廃スラッジ回収施設の設置に係る  
指摘事項リストに対するご回答

2023年10月30日

東京電力ホールディングス株式会社

## 2.換気空調設備における各弁、およびダンパの機能(1/4)(系統図)

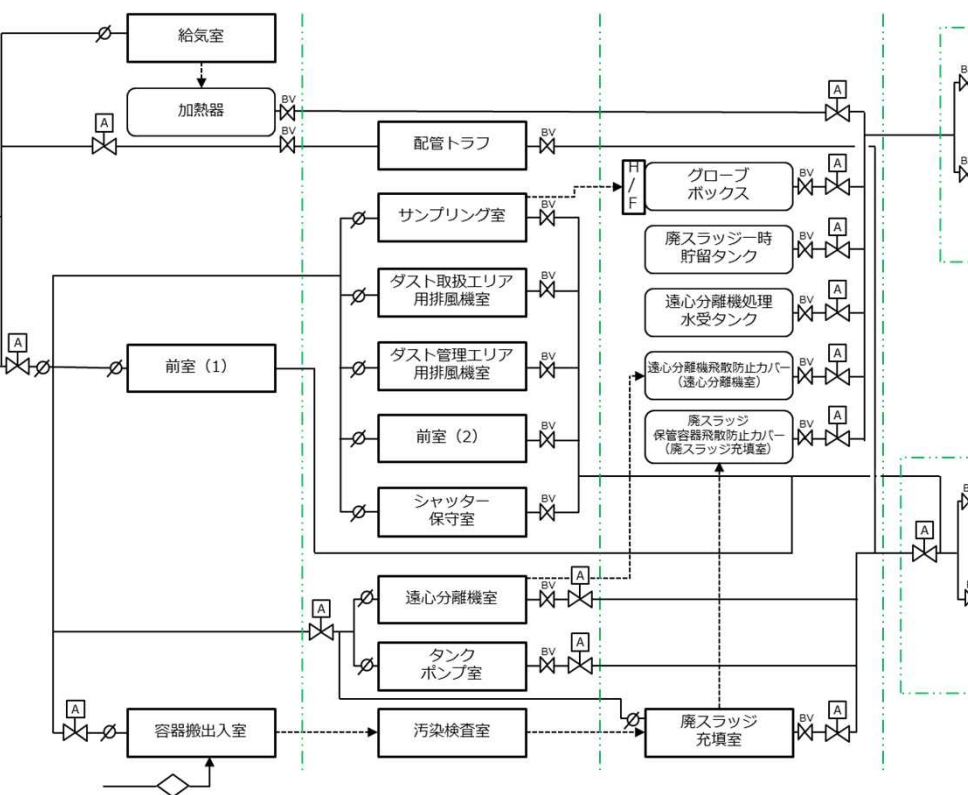
- 
1. 廃スラッジを充填した保管容器の保管場所選定について 【指摘事項リストNo.10】
  2. 換気空調設備における各弁、およびダンパの機能 【指摘事項リストNo.11】
  3. 機器点検時におけるエリア設定 【指摘事項リストNo.12】
  4. 換気空調設備の耐震クラス設定に関する検討ケースの妥当性 【指摘事項リストNo.16】

- 各室内の換気は給気設備（100%×2台）、ダスト取扱エリア用排風機（100%×2台）、ダスト管理エリア用排風機（100%×2台）により実施し、万が一の機器の単独故障時でも運転中に負圧が途切れない用に多重化した設計とする。
- 各室内は換気流量を調整し、ダスト取扱エリア、ダスト管理エリア、通常エリアと3段階に分けて気圧を低く維持できる設計とする。
- 排気中の放射性物質濃度が告示以下となるように適切にHEPAフィルタを設置するとともに、HEPAの破損を防止するために加熱・冷却コイルを設置し適切に除湿を行える設計とする。
- 廃スラッジ充填室は、脱水した廃スラッジを廃スラッジ保管容器に充填し、蓋を閉めるまでの間を考慮し、ダスト取扱エリアとしているが、ダスト取扱エリアと同じ排気先ではなく、ダスト濃度の低いエリアの排気先であるダスト管理エリア用排風機にて排気する。理由は次ページにて示す。

廃スラッジ充填室をダスト管理エリア排風機にて排気することで、HEPAフィルタの小型化ができ、補助遮へいを設置することで、フィルタ交換時の被ばく低減を図る。

各フィルタの前後には差圧計を設置しフィルタの状態を確認する。また、排風機下流のダストモニタにより排気中の放射性物質濃度を常時監視する。
